Lufttüchtigkeitsanweisung

LTA-Nr.: DULV-2010-002

Cosmos Phase II, Cosmos Phase III, Bi 90 SC, Bi 90, Eagle V, Swan I Rotax 582, Swan II Rotax 582 mit den Flächen:
Top 12.9 und 14.9; Mach 12.9 und 14.9; IPSOS 12,9 und 14,9

Zeichnung Dokument „Gelenk Flügelseitenrohr - Querrohr.pdf“

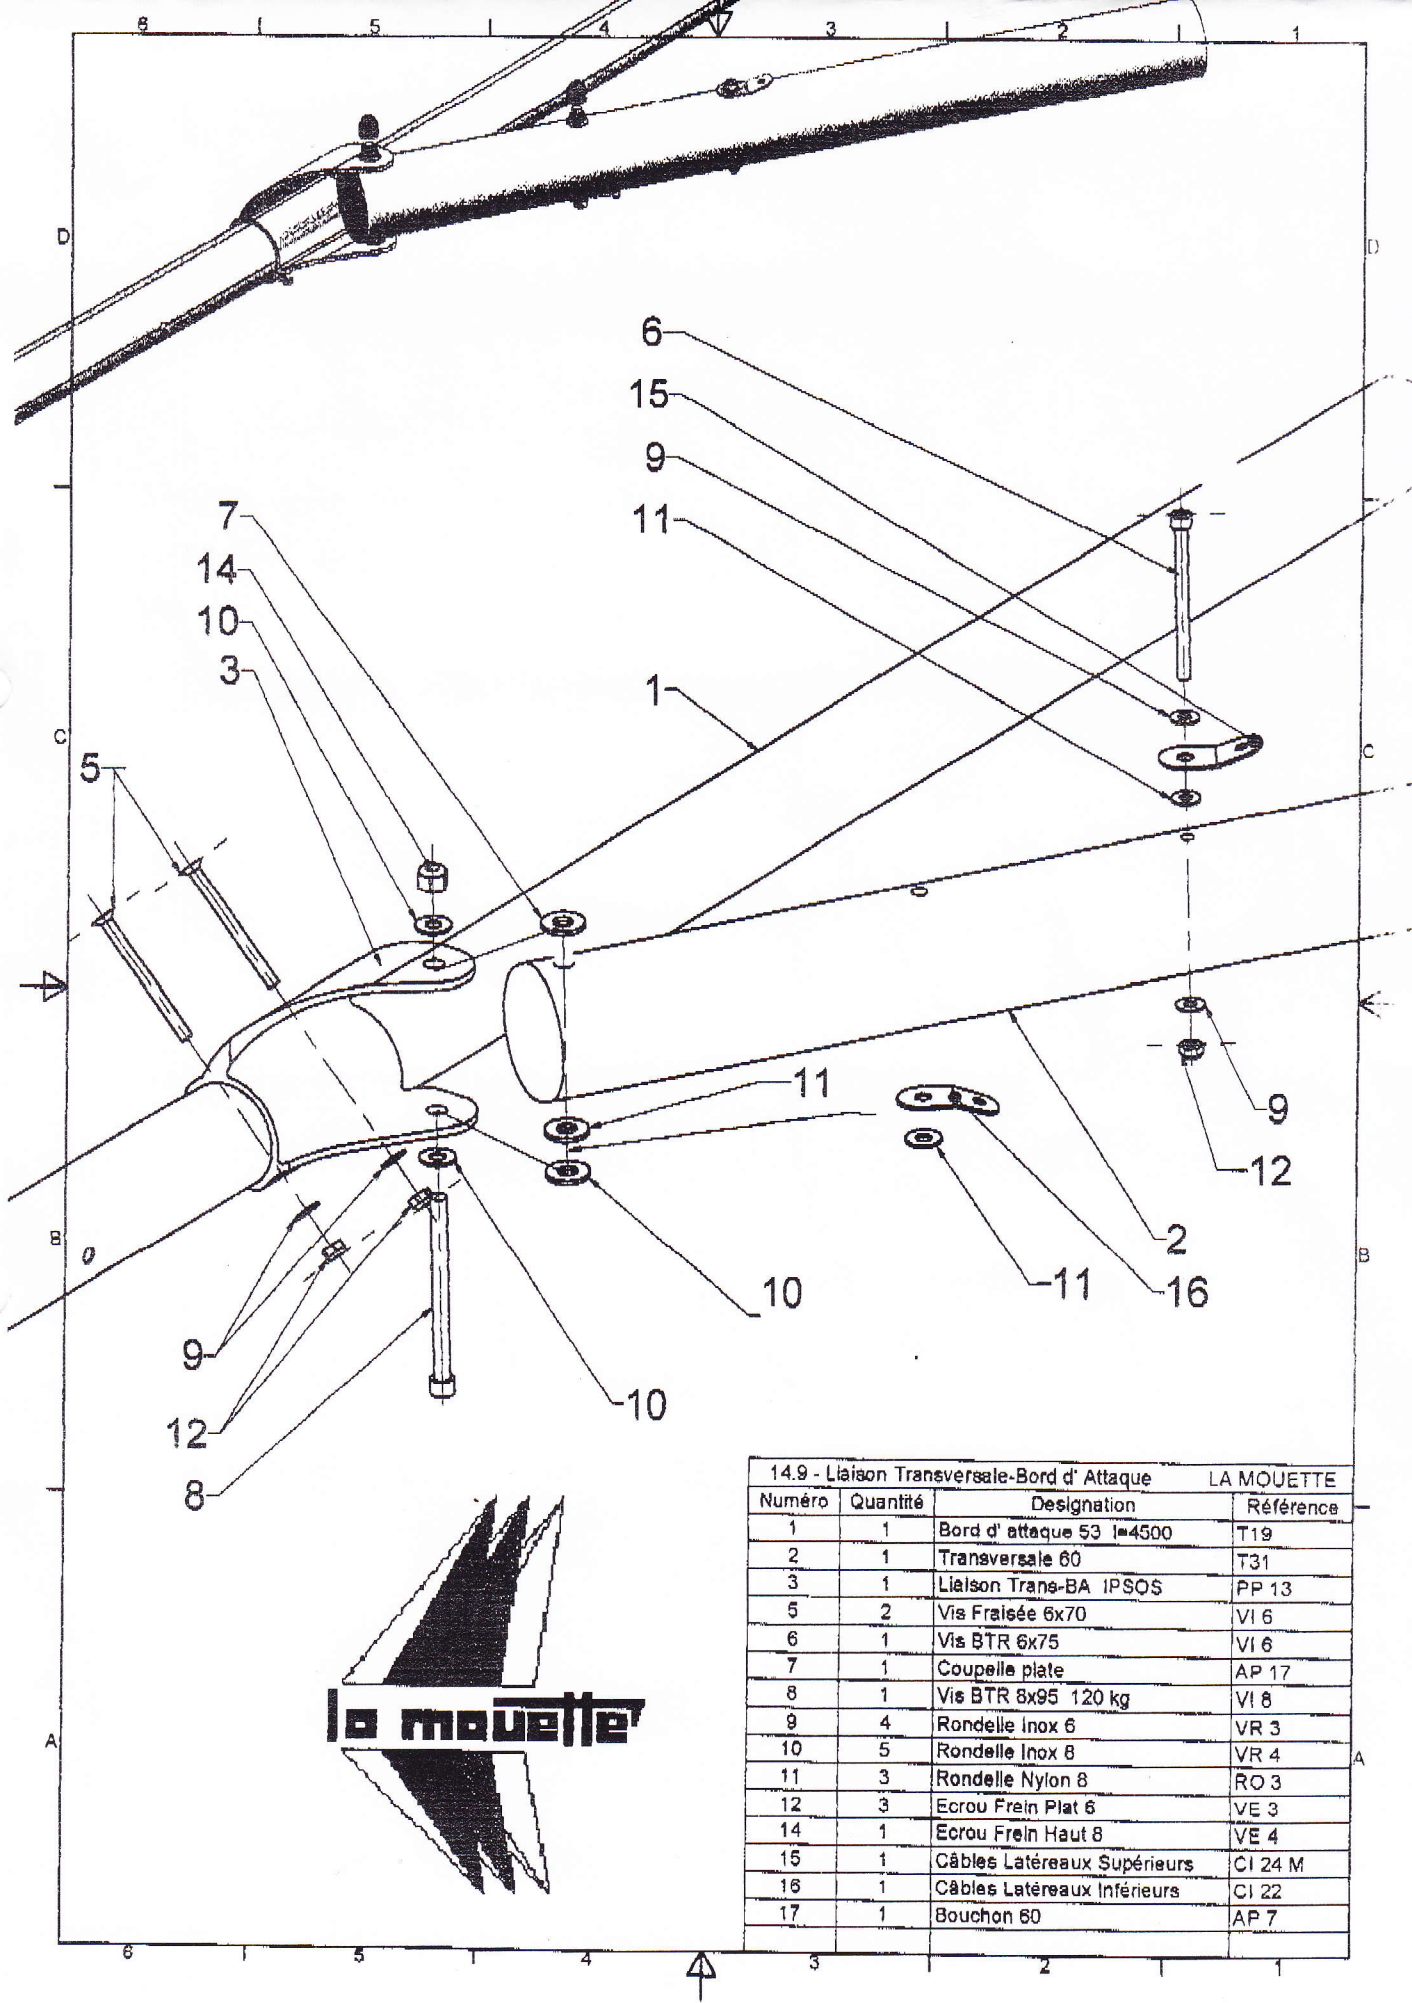
Bei einer Überprüfung des Flügels wurde eine gebrochene Schraube an der Verbindung zwischen Flügelseitenrohr und Querrohr festgestellt. Es handelt sich um die mit der Zahl 8 gekennzeichnete Schraube auf der Darstellung in der Anlage. Wir korrespondieren mit dem Flügelhersteller wegen einer entsprechenden Technischen Mitteilung zur Kontrolle und Arbeitsanweisung. Neuere Informationen diesbezüglich finden sie ggf. auf unserer Homepage unter <http://www.dulv.de/LTAs/K204.htm>

Vor dem nächsten Start hat der Halter oder der verantwortliche Flugzeugführer die Schraube zwischen Flügelseitenrohr und Querrohr entsprechend der Technischen Mitteilung des Flügelherstellers kontrollieren zu lassen.
